**MRAe**

**Avis délibéré**  
**Projet de régularisation administrative et modifications**  
**des installations minières et activités connexes du site**  
**Dieu Merci à Saint-Elie**

N°MRAe 2024APGUY4

Plan du projet

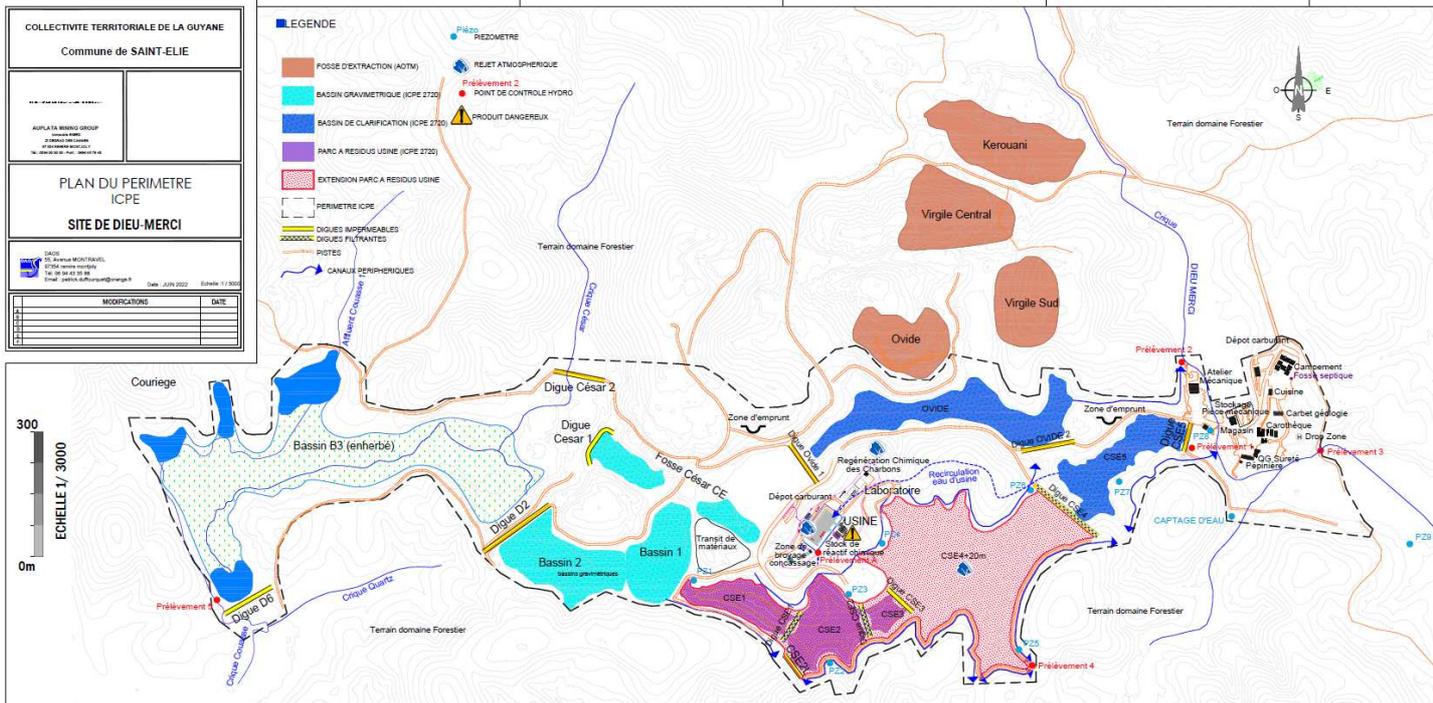
Le dossier évoque la mise en canal de dérivation de la crique César Sud-Est, mais cette information semble erronée, la crique passant uniquement dans les parcs à résidus.

→ **Elle estime également indispensable d'une part de lever la confusion sur la présence annoncée d'un canal de dérivation de la crique César Sud-Est, alors que ce canal de dérivation semble inexistant ; et d'autre part de situer l'emplacement du nouveau point de rejet prévu sur la crique Dieu Merci.**
